<p>Sitzungsvorlage</p> <p>Federführend: 61 Stadtplanungsamt</p> <p>Beteiligt: 4 Zentrum Welterbe 38 Klima- und Umweltamt 68 Amt für Verkehrsplanung Bamberger Service Betriebe</p>	<p>Vorlage- Nr: VO/2021/4165-61</p> <p>Status: öffentlich</p> <p>Aktenzeichen: Datum: 23.03.2021 Referent: Thomas Beese</p>									
<p>Bundesautobahn A70 Planfeststellung im Bereich Bamberg und Hallstadt - Lärmvorsorge und Trassenanpassung Stellungnahme der Stadt Bamberg</p>										
<p>Beratungsfolge:</p>

BAB A70 Schweinfurt - Bamberg
 Nachträgliche Lärmvorsorge und Trassenanpassung bei Hallstadt
 Betr.-km 61,096 bis Betr.-km 64,240

Stellungnahme Bamberger Service Betriebe - Abteilung Entwässerung
zum o.g. Planfeststellungsverfahren

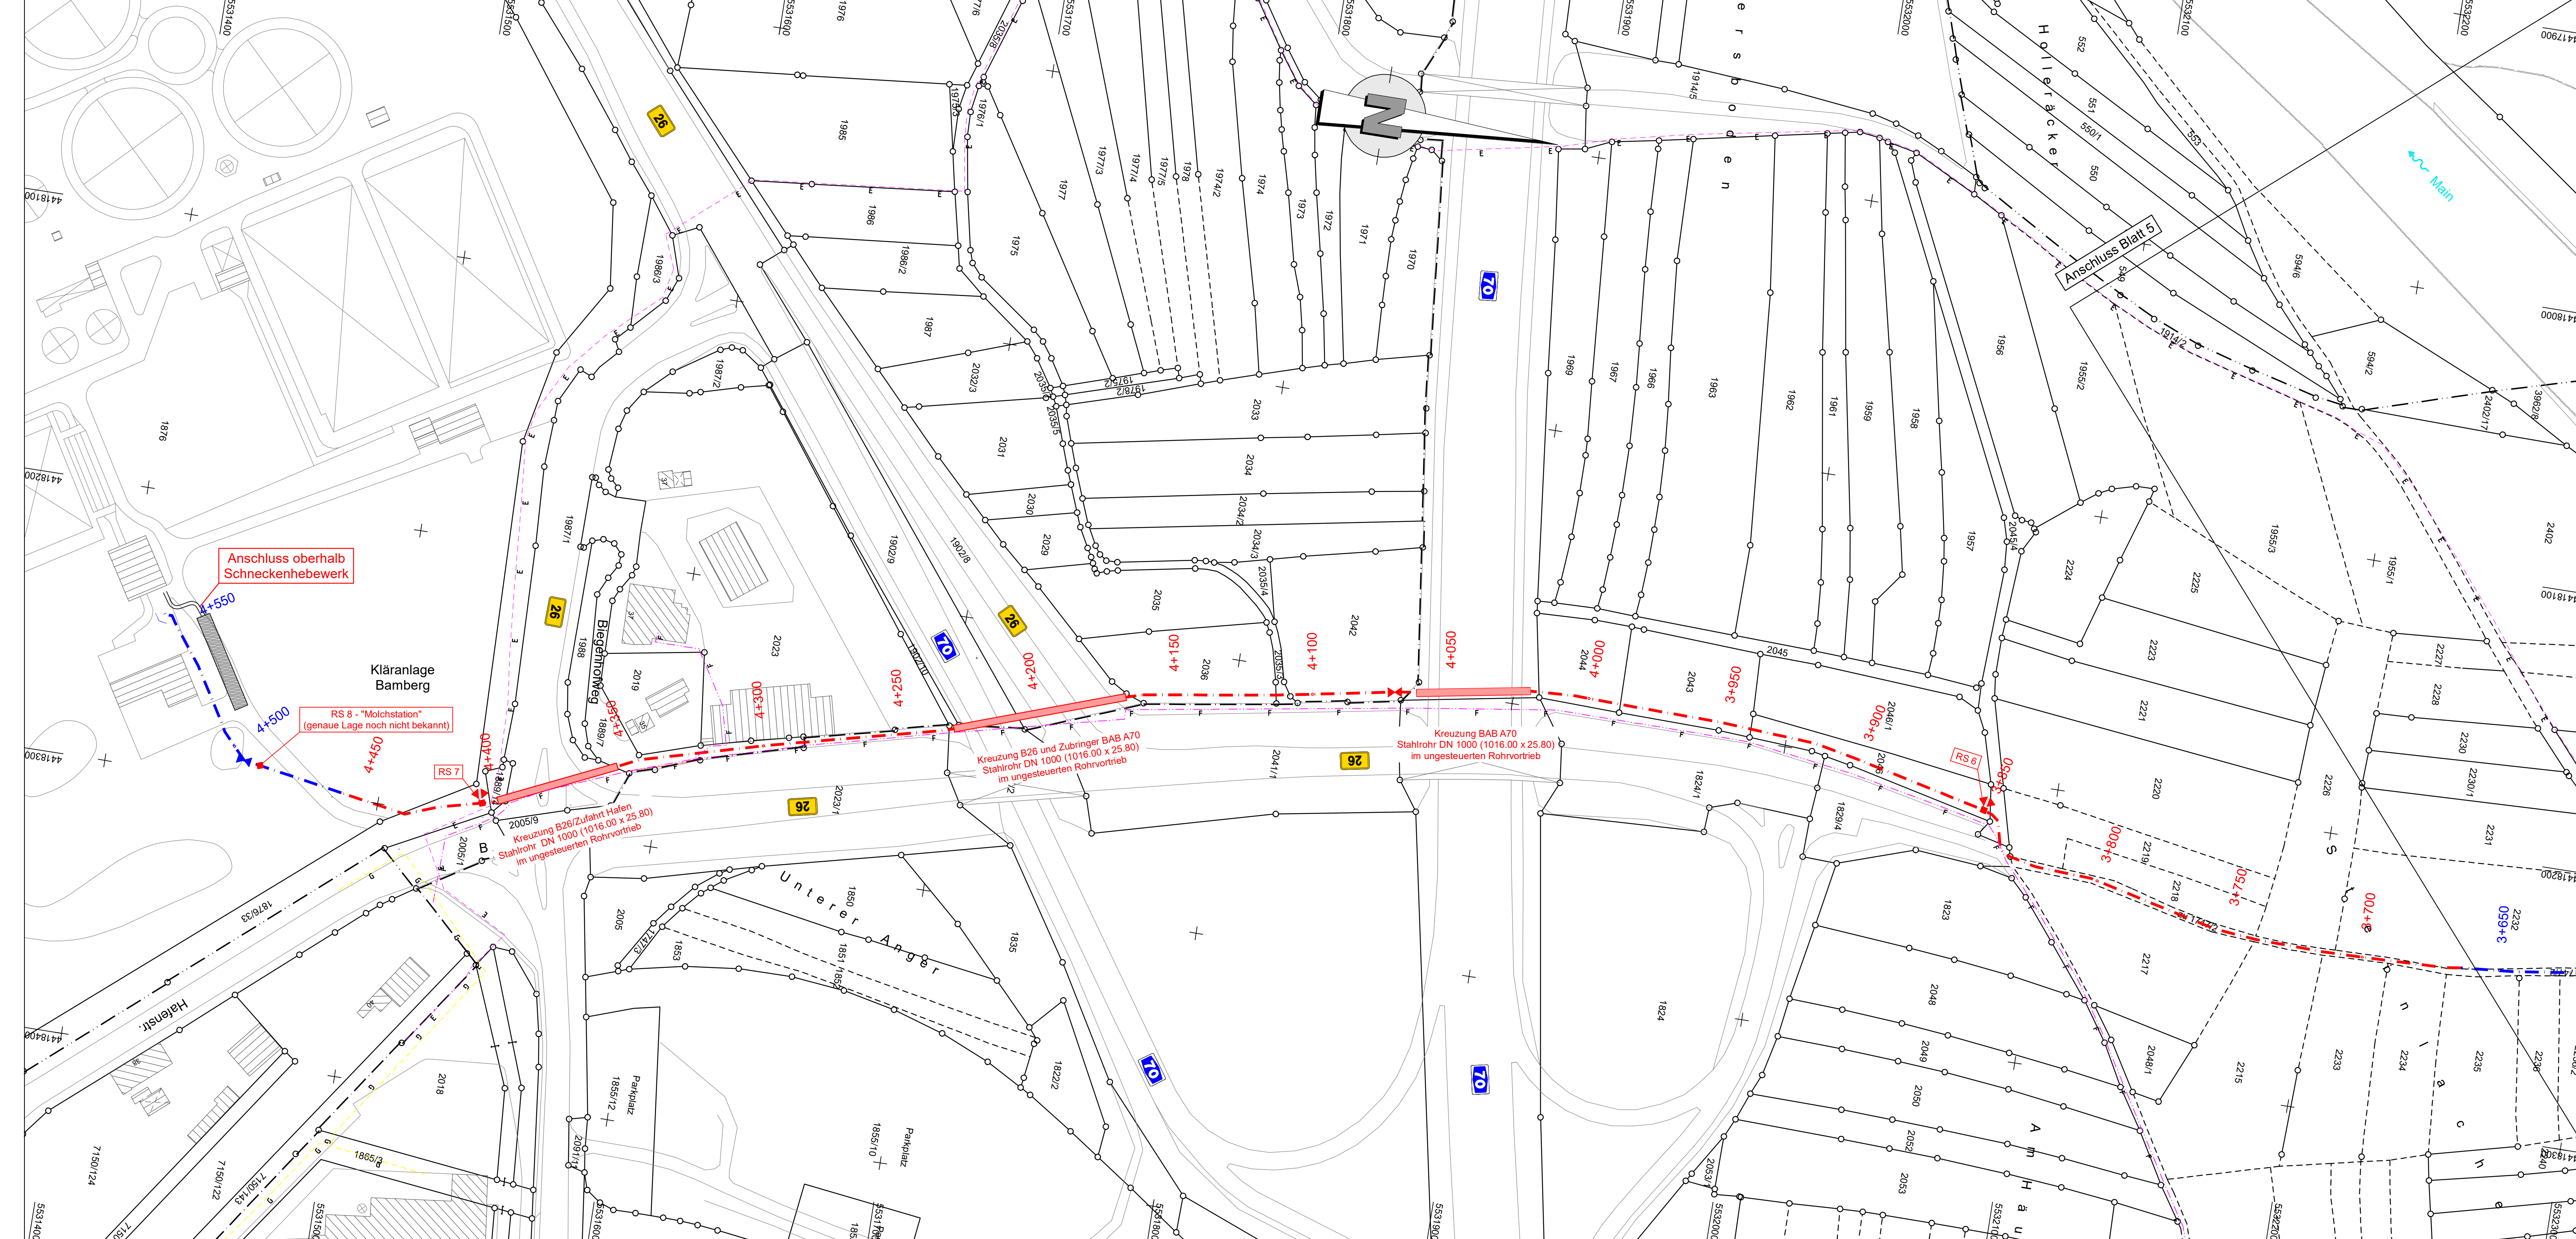
Die geplante und derzeit in Bau befindliche Druckleitung von Kemmern nach BA ist nach Auskunft von Kollegen nicht in den Plafe-Unterlagen zum Bau der A70 enthalten.

Die geplante Abwasserleitung kreuzt auch die A70, siehe Lageplan 04_12.

Es könnte also Kollisionspunkte zwischen den beiden Planungen geben!

7. Die geplante und derzeit in Bau befindliche Druckleitung von Kemmern zur Kläranlage Bamberg ist nachrichtlich in die Planunterlage zu übernehmen.
8. In jeder Bauphase sind Umleitungen des BAB-Kfz-Verkehrs durch das Bamberger Straßennetz unbedingt zu vermeiden.
